SM9194 TOP CASE噴漆治具(3856)EV试产問題點優化

Re: Re: SM8194 3856噴漆治具改模優化

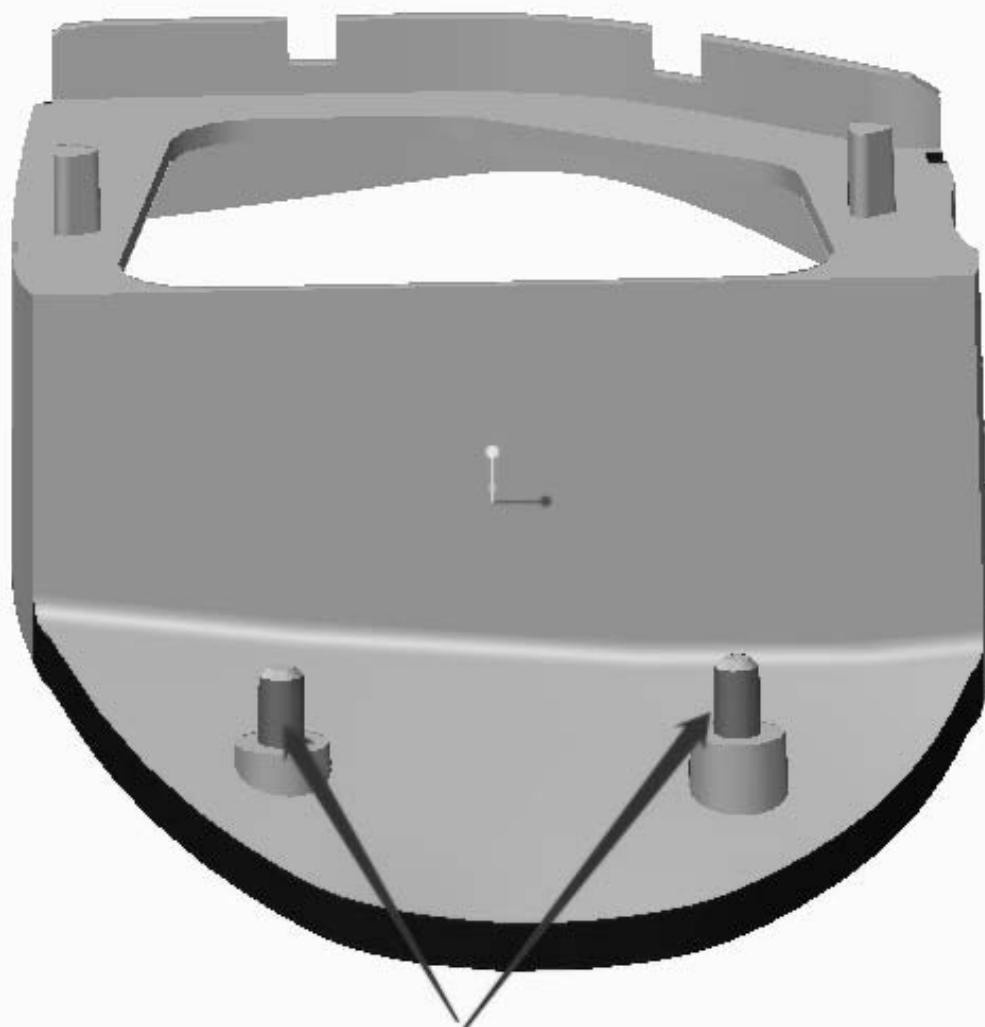
3856噴漆治具使用一次后,容易松脱掉落.请依附件帮忙改模. 试模时请用PC和ABS水口料各试30模样品.谢谢!

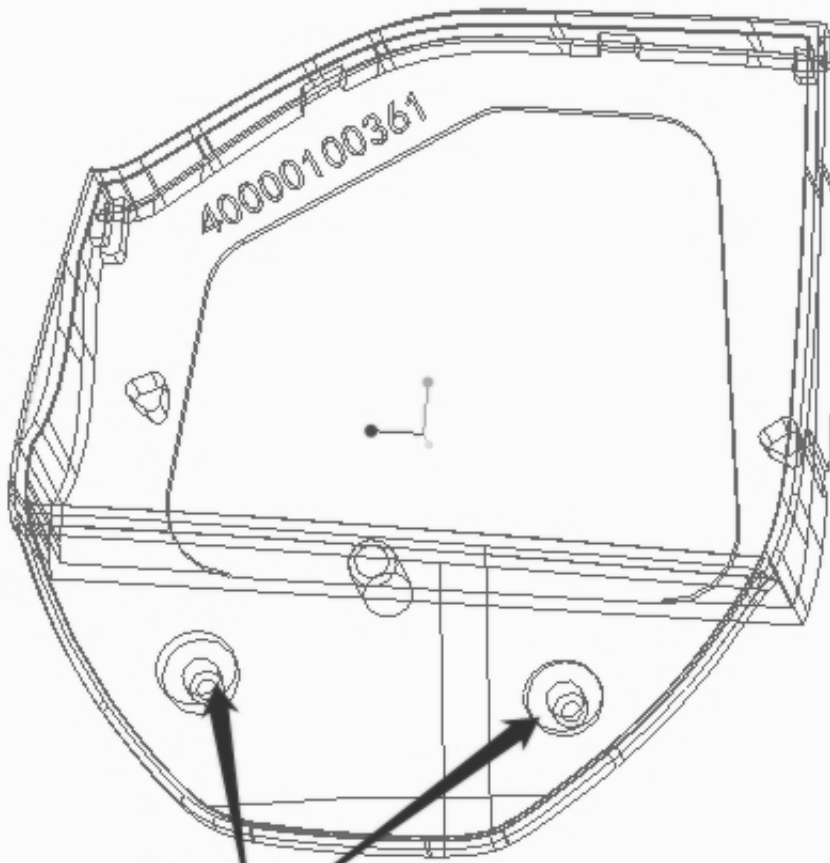
此兩柱子,請量測對手件模具尺寸
單邊加膠做到與對手件干涉0.03mm

上次試產此兩位置縮水
導致柱子內縮水影響組裝
建議可以做偷膠

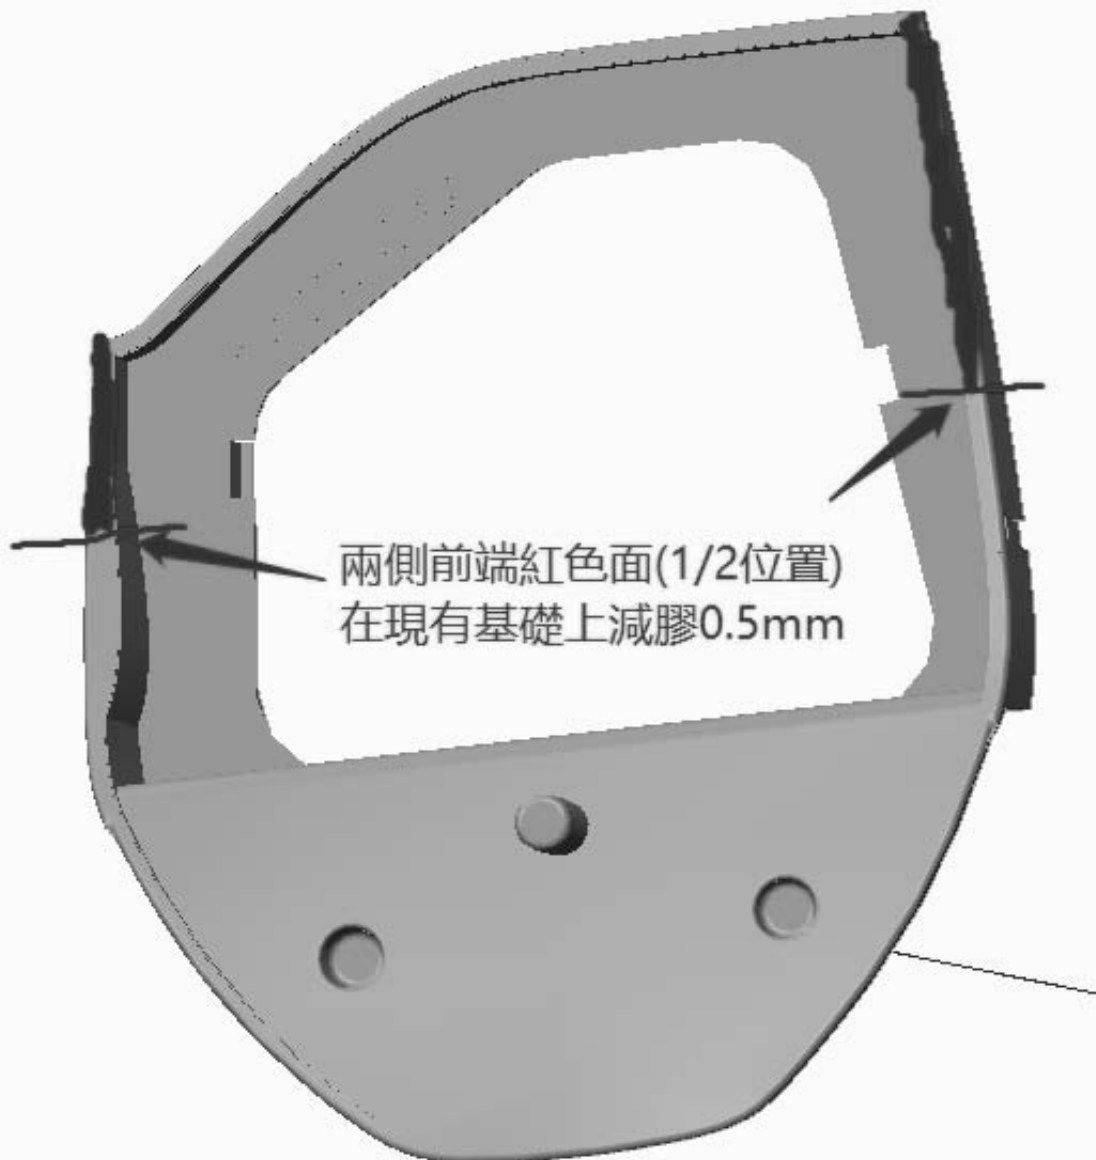
客戶反應產品如下位置噴漆遮擋,需要在現有基礎上減膠0.5mm,煩請安排改模.

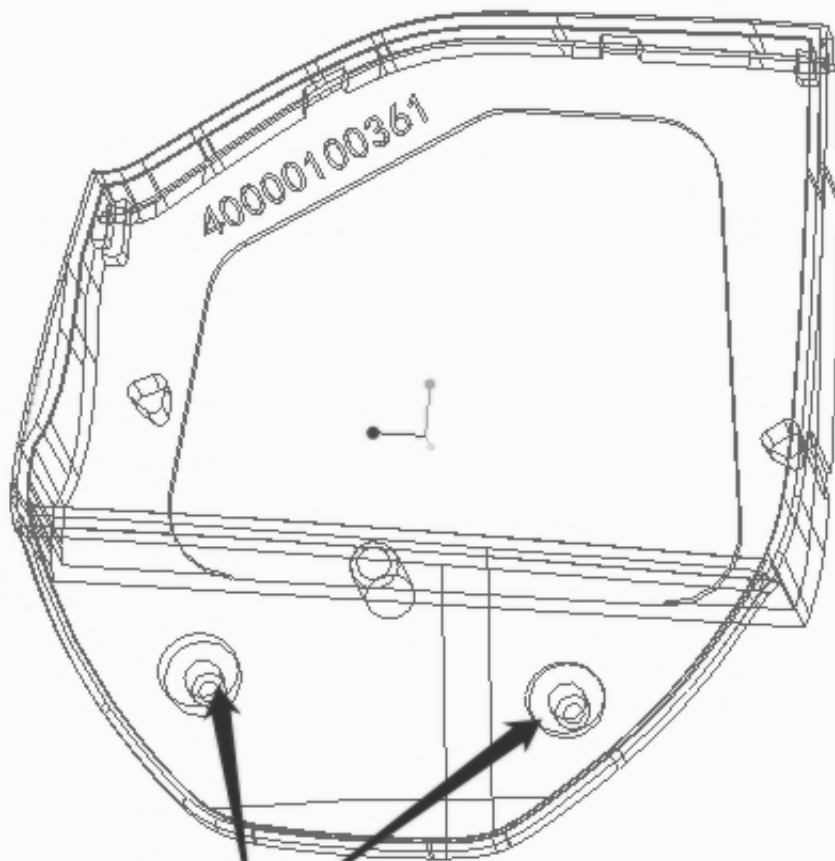
此兩柱子,請量測對手件模具尺寸
單邊加膠做到與對手件干涉0.03mm

上次試產此兩位置縮水
導致柱子內縮水影響組裝
建議可以做偷膠

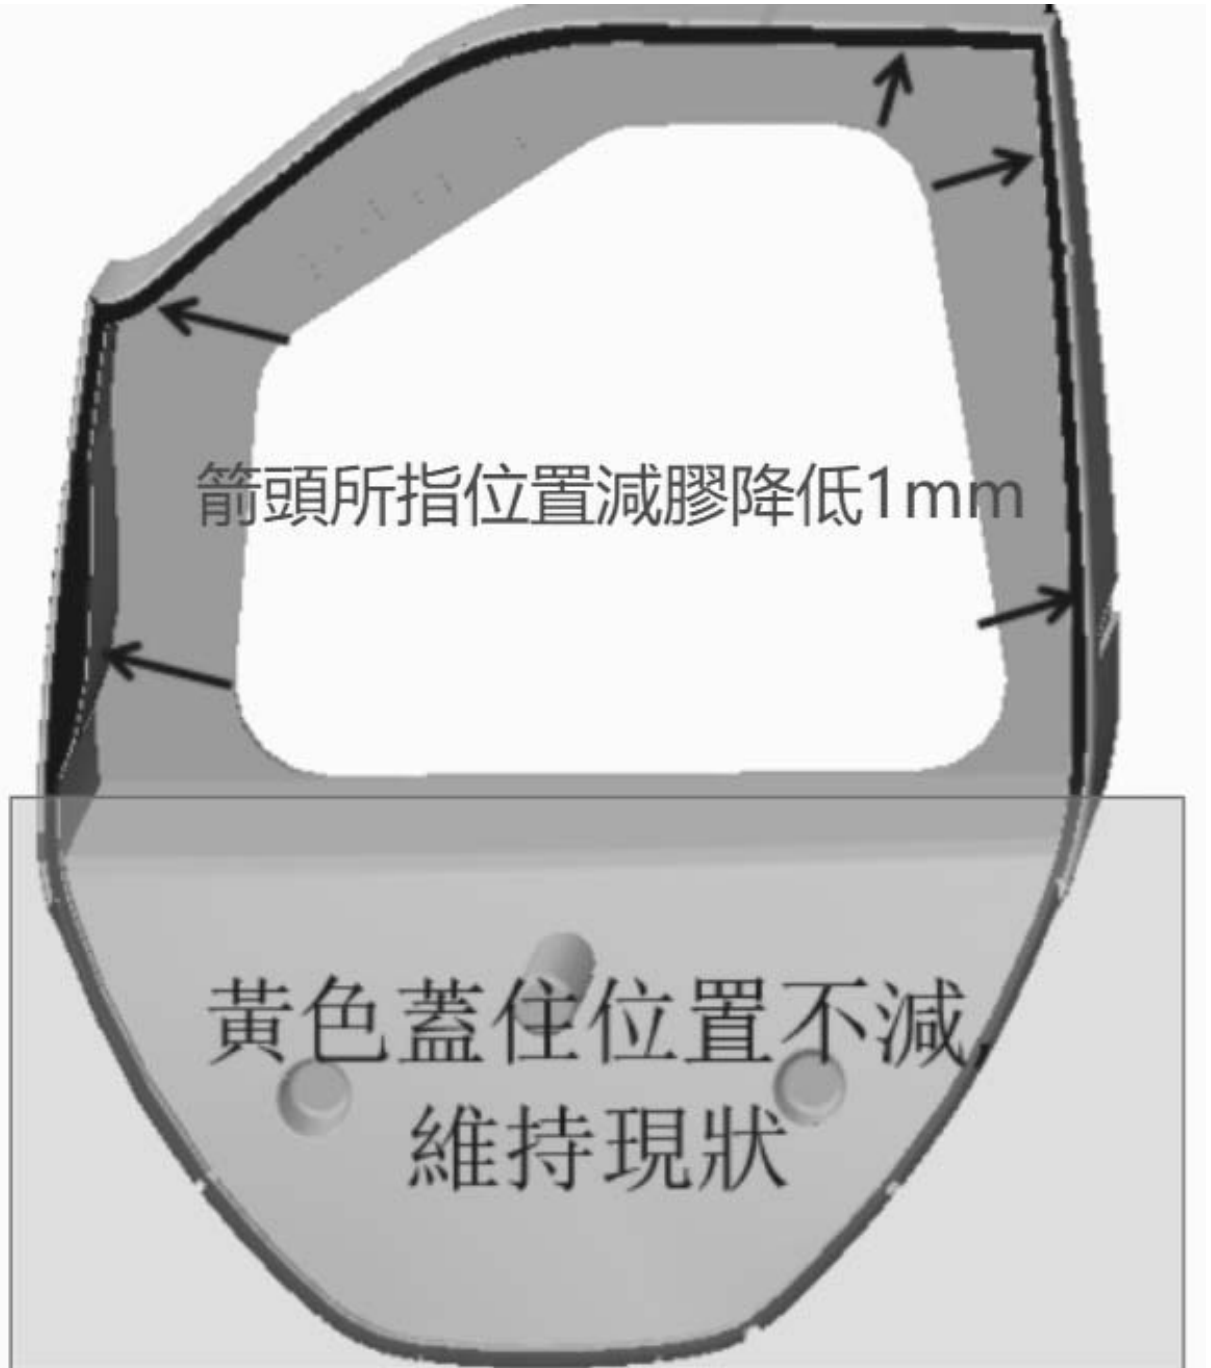
3856噴漆治具改模後樣品經試噴效果還是不太理想,煩請依如下圖示改模修正.已有試產需求,請在11/18前送樣及確認後再生產.謝謝!

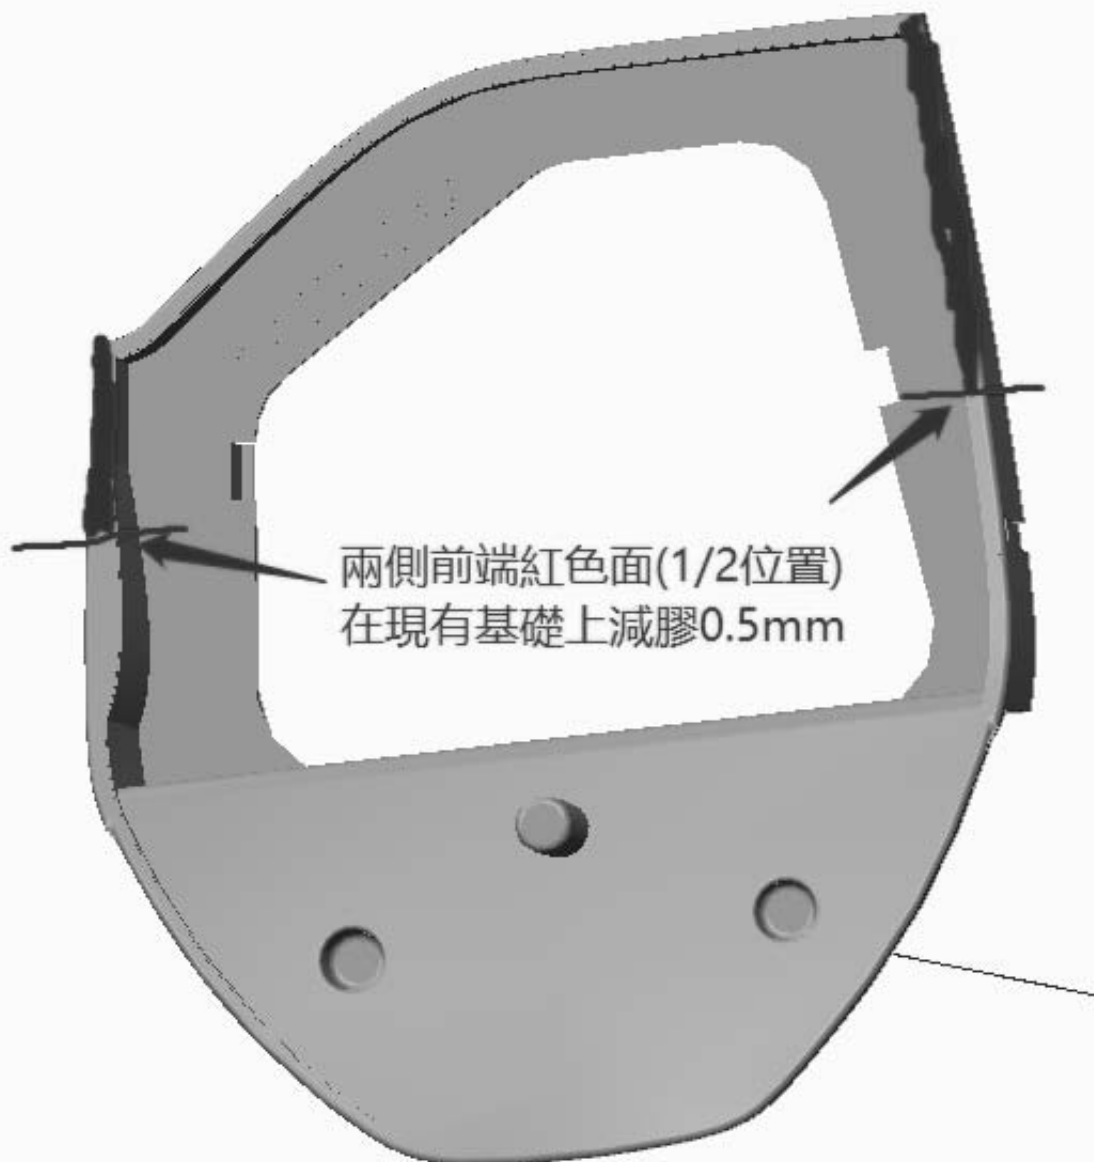
客戶反應產品如下位置噴漆遮擋,需要在現有基礎上減膠0.5mm,煩請安排改模.

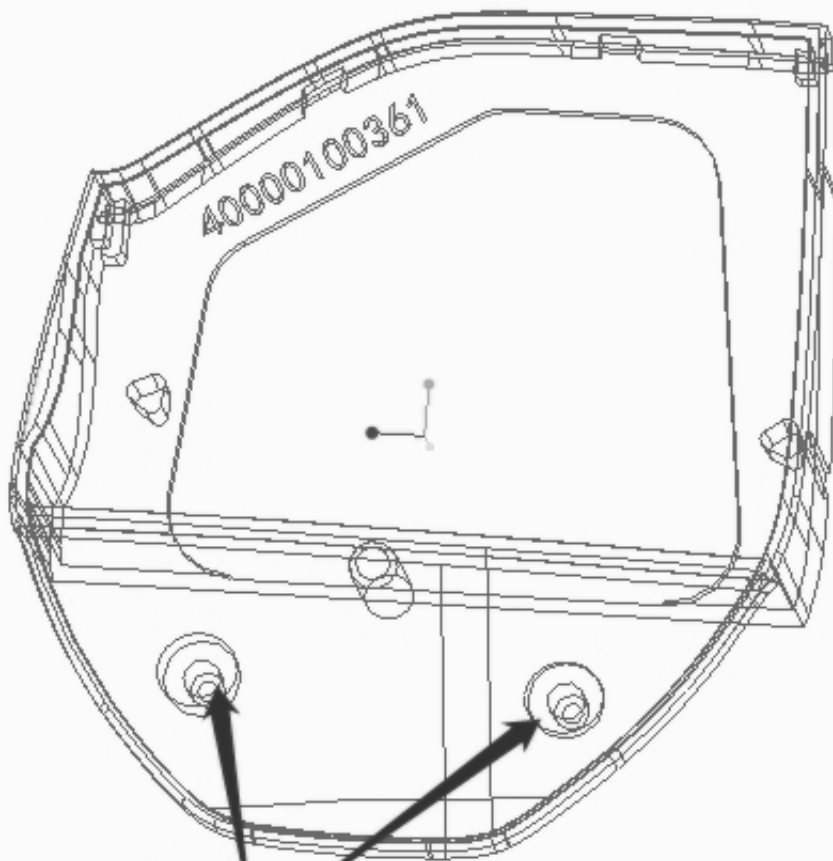
此兩柱子,請量測對手件模具尺寸
單邊加膠做到與對手件干涉0.03mm

上次試產此兩位置縮水
導致柱子內縮水影響組裝
建議可以做偷膠
